**AVIS RELATIF À LA PROTECTION
CONTRE LES EVENTUELS EFFETS NOCIFS ET NUISANCES
PROVOQUÉS PAR LES RAYONNEMENTS NON IONISANTS
GÉNÉRÉS PAR DES ANTENNES ÉMETTRICES STATIONNAIRES**

Commune : JEMEPPE-SUR-SAMBRE - Exploitant : PROXIMUS

Référence exploitant : 71MNT_03

Rapport n° 74 / 2025

Figure 1 : Vue en plan des lieux de séjour et des points de contrôle

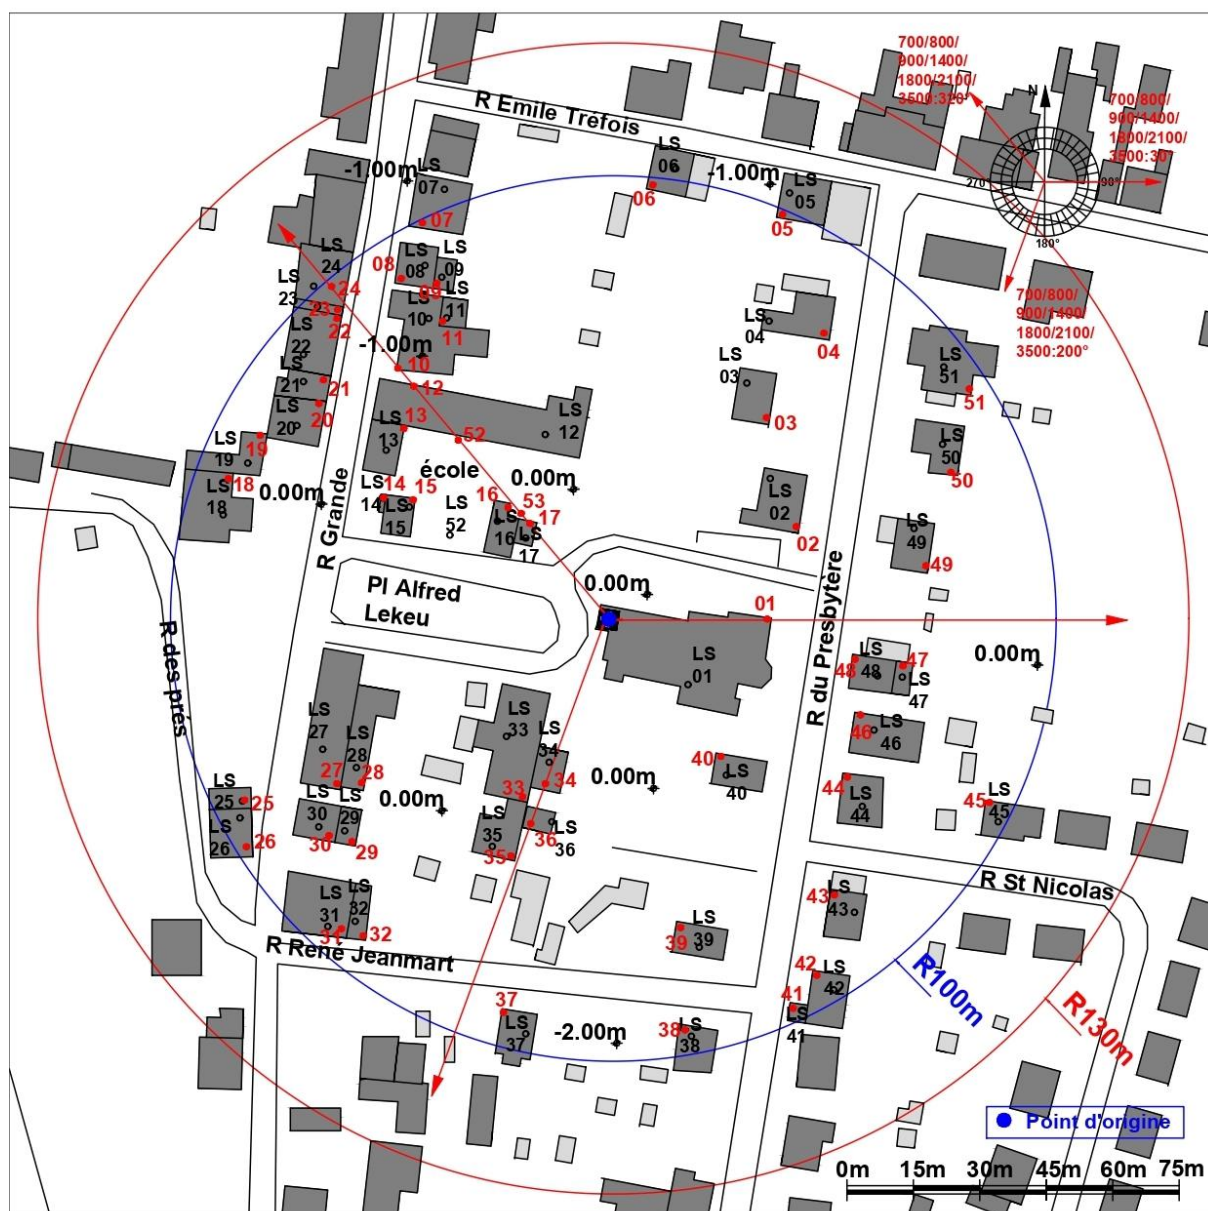
Les fréquences d'émission, la puissance rayonnée par chacune des antennes et leur gain permettent de déterminer le rayon de la zone à analyser. Tout dépassement de la limite par installation est exclu en dehors de cette zone. Le tableau 2 reprend les 35 LS² pour lesquels l'indice d'exposition est le plus élevé. Les différentes colonnes indiquent :

- le numéro du point de contrôle repris sur un des plans de la figure 1;
- le numéro du LS dans lequel se trouve le point de contrôle de la 1^{ère} colonne ;
- l'atténuation d'obstacle prise en compte pour le calcul de l'indice d'exposition dans le LS ;
- le résultat du calcul de l'indice d'exposition.

En ce qui concerne les antennes de l'installation mentionnées dans le tableau 1, la distance maximale à laquelle la limite pourrait être atteinte, à l'extérieur, est égale à 90,3 m. S'il n'y a pas de LS à une distance inférieure, les antennes respectent forcément la limite d'immission.

Dans le cas des LS situés à l'intérieur des bâtiments, une atténuation d'obstacle est prise en compte et il en résulte que la distance maximale à laquelle la limite pourrait être atteinte se réduit à 63,9 m.

Figure 2 : Vue en plan des installations d'antennes dans un rayon de 300 mètres autour de l'installation faisant l'objet de la demande d'avis

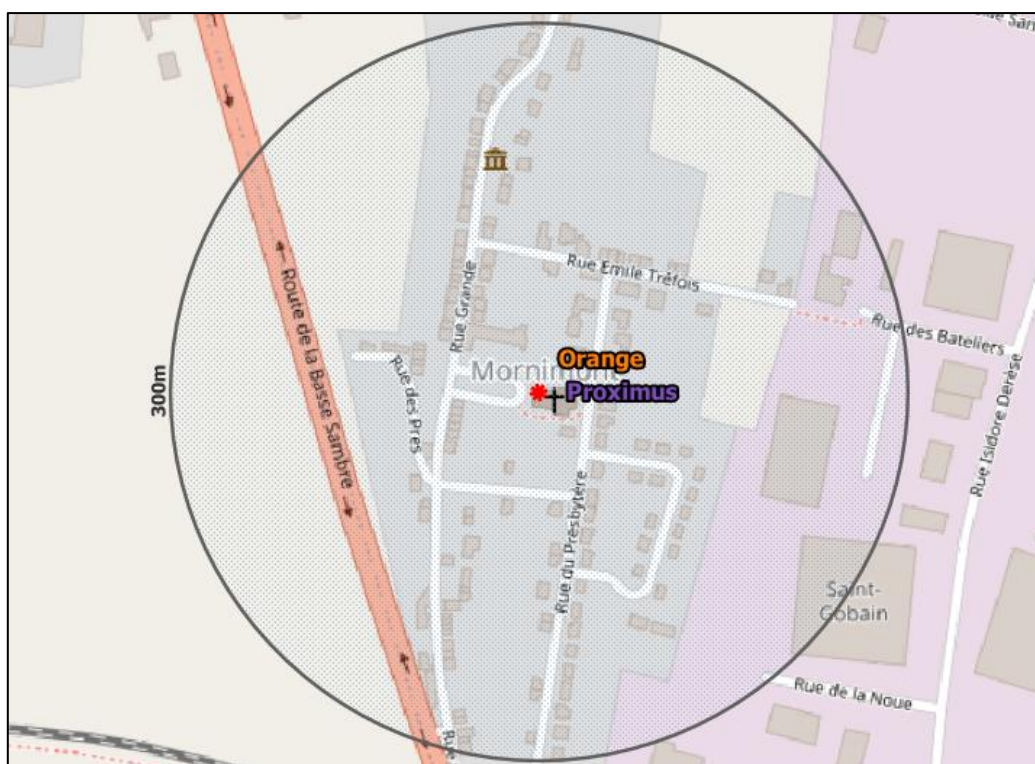
Le plan en projection verticale de la figure 2 indique la localisation des installations d'antennes émettrices stationnaires visées par le décret et situées dans un rayon de 300 mètres autour de l'installation référencée dans le paragraphe 2 et localisée au centre du cercle. Les données de localisation de ces antennes et les avis correspondant sont accessibles via le cadastre en ligne des antennes émettrices stationnaires⁸. Les installations prises en compte dans l'évaluation du respect de la limite cumulative sont les installations d'antennes émettrices déclarées en service par l'exploitant à la date du présent avis, à l'exception de l'installation référencée dans le paragraphe 2 et éventuellement d'autres installations ayant fait l'objet d'une demande d'avis à la même date et qui sont situées à l'intérieur de la zone de 300 mètres de rayon.

- a) il y a au plus 4 installations d'antennes émettrices stationnaires présentes dans la zone d'évaluation de 300 mètres de rayon représentée dans la figure 2, y inclus l'installation référencée dans le paragraphe 2 : la limite cumulative définie à l'article 4, §2 du décret est nécessairement respectée dans les lieux de séjour à l'intérieur de la zone d'évaluation de 300 mètres de rayon ;

- b) il y a exactement 5 installations d'antennes émettrices stationnaires présentes dans la zone d'évaluation de 300 mètres de rayon représentée dans la figure 2, y inclus l'installation référencée dans le paragraphe 2 et il existe, pour 3 ou 4 de ces installations, un avis attestant le respect de la limite abrogée de 3 V/m : la limite cumulative définie à l'article 4, §2 du décret est nécessairement respectée dans les lieux de séjour à l'intérieur de la zone d'évaluation de 300 mètres de rayon ;

- c) dans tous les autres cas, il a été vérifié que la limite cumulative définie à l'article 4, §2 du décret n'est pas dépassée dans les lieux de séjour sur base du nombre d'installations localisées dans la zone d'évaluation de 300 mètres de rayon représentée dans la figure 2, de leur localisation ainsi que des données inscrites dans la figure 1 et au paragraphe 4 du présent avis et dans les avis attestant le respect de la limite par installation ou de la limite abrogée de 3 V/m relatifs aux autres installations reprises dans la figure 2.

Compte tenu des considérations ci-dessus, il apparaît que l'intensité du rayonnement électromagnétique généré, dans les lieux de séjour situés dans un rayon de 300 mètres autour de l'installation référencée dans le paragraphe 2, par l'ensemble des antennes émettrices stationnaires de l'ensemble des exploitants du même site d'antennes émettrices stationnaires respecte la limite fixée à l'article 4, § 2 du décret.
